島根原子力発電所 2号炉 審査資料	
資料番号	EP-066 改 43(説38)
提出年月	令和2年9月15日

津波による損傷の防止

指摘6 漂流物衝突荷重の設定方針

指摘事項に対する回答【No. 120, 121】

操業実態調査に基づく漂流物衝突荷重の算定

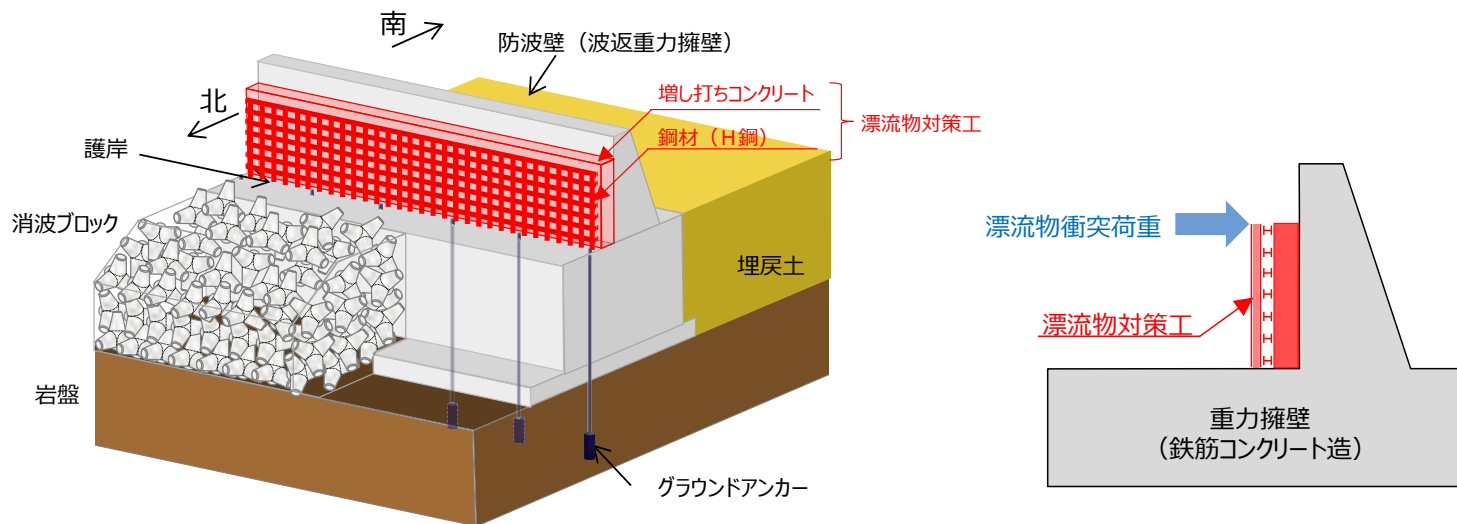
- 発電所近傍を航行又は操業する漁船について、航行不能となる事象想定を除外できる根拠を先行サイトの考え方も踏まえて説明し、想定不要の蓋然性を説明できないのであれば漂流物として評価して説明すること。

- 漁船を漂流物とする場合は、防波壁への到達可能性を評価した上で、漂流物衝突荷重による防波壁への影響及び構造成立性を説明すること。また、構造成立性への影響が否定できない場合は、漂流物による影響の防止又は緩和について、設計又は運用等による能動的な対応方針を説明すること。

- 発電所沿岸で操業する漁船について、発電所から約500m以内に総トン数最大3トン未満（質量9t未満）、発電所から約500m以遠に総トン数最大10トン未満（質量30t未満）を確認した（別紙1参照）。また、発電所沖合で操業する漁船（総トン数10トン以上）について、発電所から最も近い操業エリアにおいても、約2km以上離れていることを確認した（別紙2参照）。
- 日本海東縁部に想定される地震による津波が発生した場合は、津波到達までに約110分の時間があるため、これらの漁船は退避等が可能であると評価しており、漂流物になる可能性は十分小さいと考えられる（別紙3参照）が、3号炉北側の防波壁（波返重力擁壁）及び1号放水連絡通路防波扉は、外海に面していることを踏まえ、漁船を漂流物とした場合の衝突荷重を考慮した設計とする。
- 漁船による衝突荷重については、漁船と津波の第一波が遭遇する位置が衝突荷重の大きさに関係することから、詳細設計段階において、漂流物衝突荷重の算定にあたっては以下のとおり検討する。
 - 漁船を漂流物とした衝突荷重を考慮する範囲は、外海に面しており、近傍で漁船が操業する防波壁（波返重力擁壁）の北側面及び1号放水連絡通路防波扉とする。
 - 漂流物の対象とする漁船については、調査に基づき設定する。
 - 漂流物衝突荷重の算定式は、漁船の位置やソリトン分裂波・砕波の発生の有無等に応じて、適切に選定する。
 - 漂流物衝突位置は防波壁の設計に用いる津波高さを基本とするが、海域活断層から想定される地震による津波においては入力津波高さ以深の防波壁の部位においても漂流物が衝突するものとして照査を実施する。
